LuK Service Info

Part Nr. 228 0007 15 – 280/280mm TGU6

TB1023

Info: New design / Neues Design / Nouvelle conception / Nuevo diseño / Nuovo disegno / Nuovo segno

Art.-Nr.: 228 0007 15

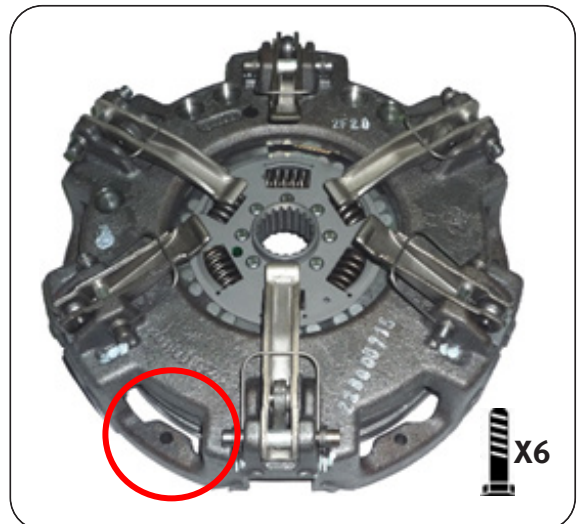
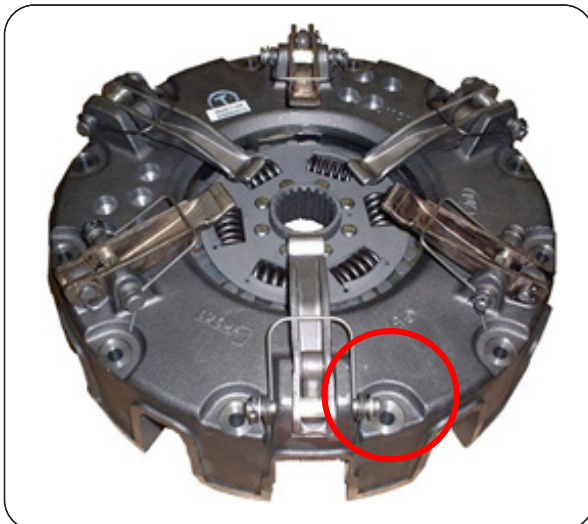
This new design utilises the latest clutch technology, using a vented housing for improved cooling and heat dispersal. Fully interchangeable with existing clutches with no modifications required to vehicle or flywheel. A new fixation bolt set 411 0033 11 6 x M8 x 1,25 x 45mm + Conical washer is supplied with new designs to accommodate the lower housing.
